B e g l a u b i g e r A u s z u g **aus dem Beschlussbuch des Marktgemeinderates Geiselwind** **- öffentlicher Teil -**

Sitzungstag: 28.07.2025

3. 2. Änderung des Bebauungsplans „Freizeitgebiet III Geiselwind“ mit integriertem Grünordnungsplan - Behandlung der Stellungnahmen zur Öffentlichkeits- und Behördenbeteiligung gem. § 3 Abs. 1 u. § 4 Abs. 1 BauGB

Abbildung 2: bisheriger B-Plan und aktuelles Luftbild (bisher war keine Bebauung der noch vorhandenen Wasserfläche und Ü-Gebietsfläche vorgesehen!)

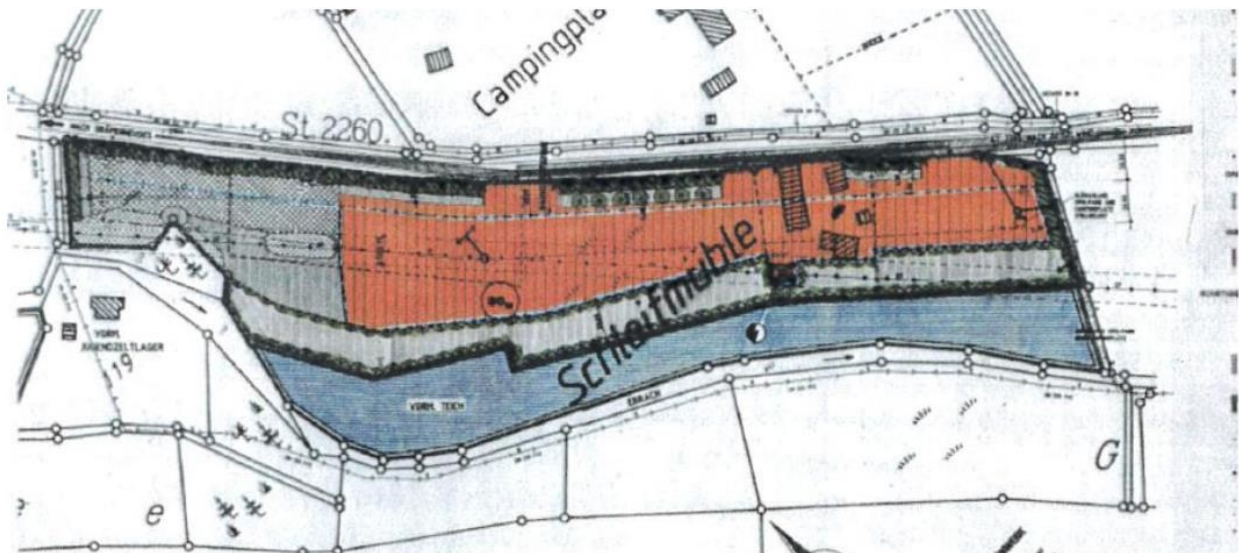
Dies wird aus wasserwirtschaftlicher Sicht als sehr kritisch gesehen. Diese Fläche war bisher Teichfläche (siehe Abb. 2) bzw. ist es aktuell noch. Es handelt sich um einen wassersensiblen Bereich und um ein faktisches Überschwemmungsgebiet der Ebrach, welches gemäß § 77 WHG in seiner Funktion als Rückhalteflächen erhalten werden muss. Auch einer großräumigen Verfüllung dieser Fläche kann aus wasserwirtschaftlicher Sicht nicht zugestimmt werden (Verlust einer natürlichen Rückhaltefläche).

Wie bereits in unserer Stellungnahme vom 10.05.2021 mitgeteilt, empfehlen wir es dringend, eine Ermittlung der tatsächlichen Hochwassergefahr für das maßgebliche HQ100 durchzuführen, um Schadens- und Gefahrenpotenziale aufgrund von Überschwemmungen oder breitflächigen Ausuferungen zu identifizieren (Ausdehnung des Überschwemmungsgebietes, Wassertiefen) und weitgehend zu minimieren und, falls erforderlich, geeignete Vorsorge- und Schutzmaßnahmen zu ergreifen.

Die Verfüllung wird maximal auf die Höhe des Wasserstandes der Fischteiche erfolgen. Somit wird kein Retentionsraum reduziert.

Ausuferungen der Ebrach sind auch bei den Starkregenereignissen der vergangenen Jahre in diesem Bereich nicht vorgekommen. Aus diesem Grund soll auf eine Ermittlung des HQ100 verzichtet werden.

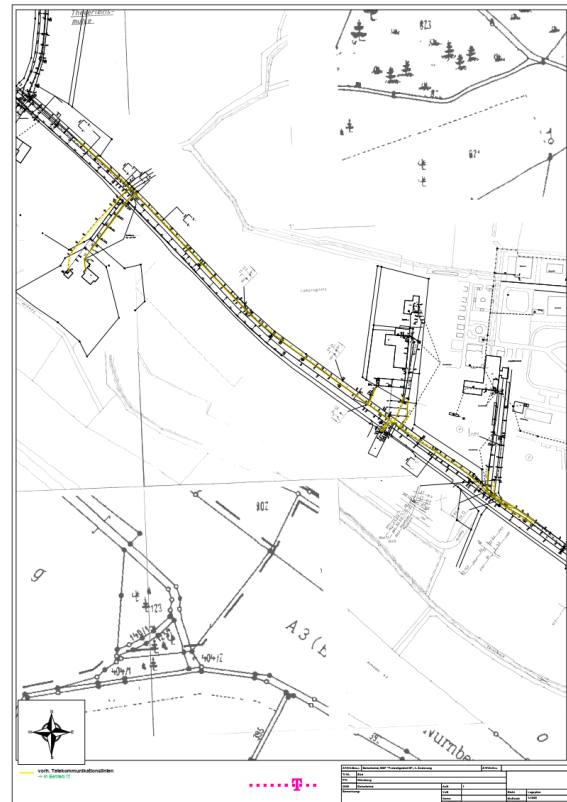
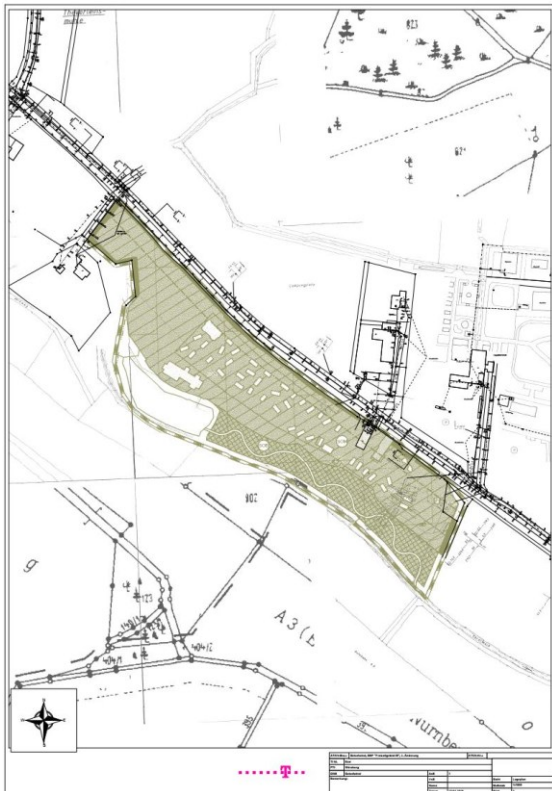
Wir möchten dennoch darauf hinweisen, dass sich am Rande des Geltungsbereiches teilweise Telekommunikationslinien unseres Unternehmens befinden (siehe beigefügten Bestandsplan). Dieser Bestandsplan ist nur für Ihre Planungszwecke bestimmt und darf nicht an Dritte weitergegeben werden.

Auf die vorhandenen, dem öffentlichen Telekommunikationsverkehr dienenden Telekommunikationslinien, ist grundsätzlich Rücksicht zu nehmen.

Diese Telekommunikationslinien sind sowohl in deren Bestand als auch in deren ungestörten Nutzung zu schützen.

Hinsichtlich geplanter Baumpflanzungen ist das "Merkblatt Bäume, unterirdische Leitungen und Kanäle" der Forschungsgesellschaft für Straßen- und Verkehrswesen, Ausgabe 2013; siehe insbesondere Abschnitt 6, zu beachten.

Es wird folgender Hinweis aufgenommen:

Am Rande des Geltungsbereiches befinden sich teilweise Telekommunikationslinien der Telekom Deutschland GmbH.

Auf die vorhandenen, dem öffentlichen Telekommunikationsverkehr dienenden Telekommunikationslinien, ist bei den Planungen sowie bei Baumaßnahmen grundsätzlich Rücksicht zu nehmen.

Diese Telekommunikationslinien sind sowohl in deren Bestand als auch in deren ungestörten Nutzung zu schützen.

Hinsichtlich geplanter Baumpflanzungen ist das "Merkblatt Bäume, unterirdische Leitungen und Kanäle" der Forschungsgesellschaft für Straßen- und Verkehrswesen, Ausgabe 2013; siehe insbesondere Abschnitt 6, zu beachten.

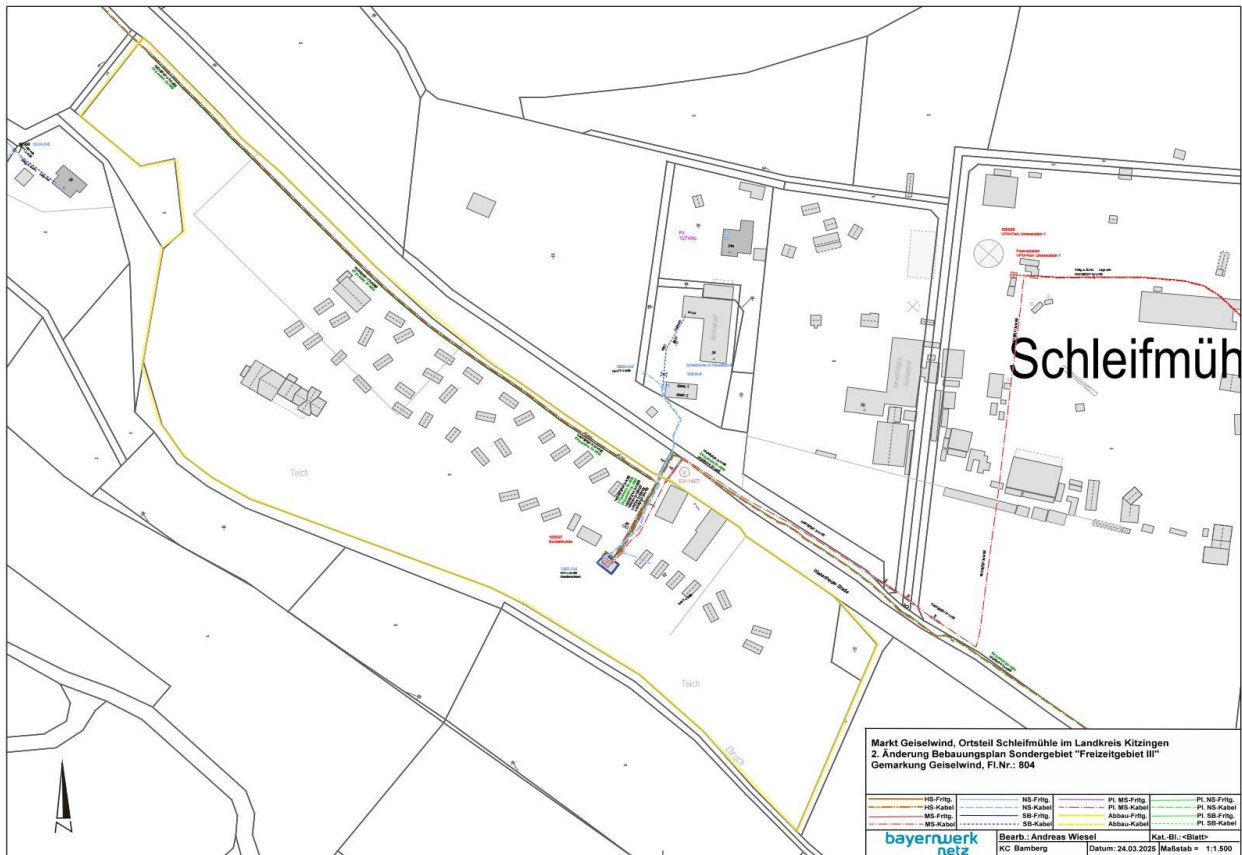
Gegen das Planungsvorhaben bestehen keine grundsätzlichen Einwendungen, wenn dadurch der Bestand, die Sicherheit und der Betrieb unserer Anlagen nicht beeinträchtigt werden. Bei der Überprüfung der Planungsunterlagen haben wir festgestellt, dass im betroffenen Bereich von uns betriebene Anlagen vorhanden sind. Wir haben zu Ihrer Information einen Übersichtsplan im Maßstab 1:1.500 beigelegt. Die betroffenen Anlagen sind farblich markiert, weitere Informationen können der Legende entnommen werden. Wir bitten Sie folgende Anlagen in den Planungsunterlagen zu berichtigen, bzw. zu ergänzen, mit Bayernwerk Netz GmbH zu titulieren und die nachfolgend, angegebene Schutzzonenbereiche in den Unterlagen aufzunehmen.

Wir weisen darauf hin, dass die Trassen unterirdischer Versorgungsleitungen von Bepflanzung freizuhalten sind, da sonst die Betriebssicherheit und Reparaturmöglichkeit eingeschränkt werden. Bäume und tiefwurzelnde Sträucher dürfen aus Gründen des Baumschutzes (DIN 18920) bis zu einem Abstand von 2,5 m zur Trassenachse gepflanzt werden. Wird dieser Abstand unterschritten, so sind im Einvernehmen mit uns geeignete Schutzmaßnahmen durchzuführen.

Beachten Sie bitte die Hinweise im "Merkblatt über Bäume, unterirdische Leitungen und Kanäle", Ausgabe 2013 vom FGSV Verlag www.fgsv-verlag.de (FGSV-Nr. 939), bzw. die DVGW-Richtlinie GW125.

Bei geplanten Tiefbaumaßnahmen, in der Nähe unserer Leitungen, ist vor Baubeginn eine nochmalige Einweisung auf die genaue Lage der Anlagen anzufordern. Ansprechpartner ist das KC Bamberg, Tel.: 0951/309323-330. Entsprechende Sicherungsmaßnahmen für unsere Leitungen müssen im Zuge der weiteren Planungen festgelegt werden.

**Die bestehenden 20kV Leitung einschl. Schutzzone wird im Bebauungsplan ergänzt.
Die Hinweise zum Schutz der Stromleitung werden aufgenommen.**
